Produktänderungsinformation

PCN-Nr.	AAA140074	Datum	04.10.2016
Artikel	MCV 0,5/…G-2,5 THT R44 (Siehe Artikelliste)

Bisheriger Fertigungsstand	Neuer Fertigungsstand

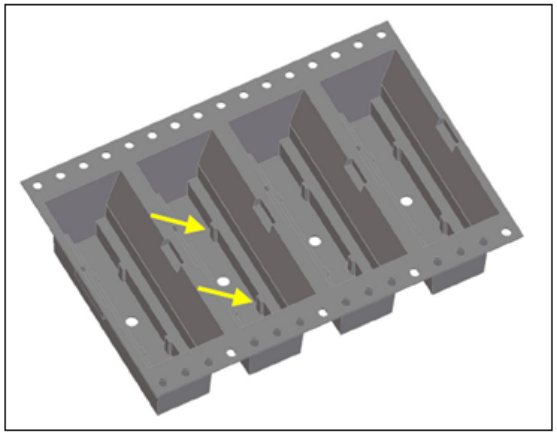
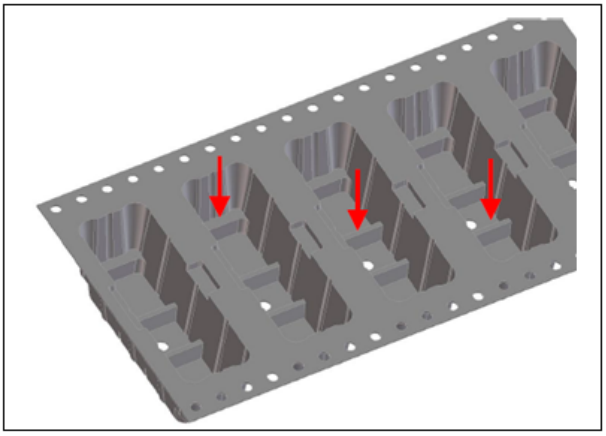
Beschreibung der Änderung
Änderung der Gurtverpackung bei Steckverbindern MCV 0,5/…G-2,5 THT R44
Die Positionsnocken (gelbe Pfeile) in der Gurtverpackung wurden durch Rippen (rote Pfeile) ersetzt. Die Gurtabmessungen und die Position der Artikel im Gurt haben sich nicht verändert. In der Umstellungsphase werden in Abhängigkeit von Lagerbestand und Polzahl beide Versionen parallel geliefert.
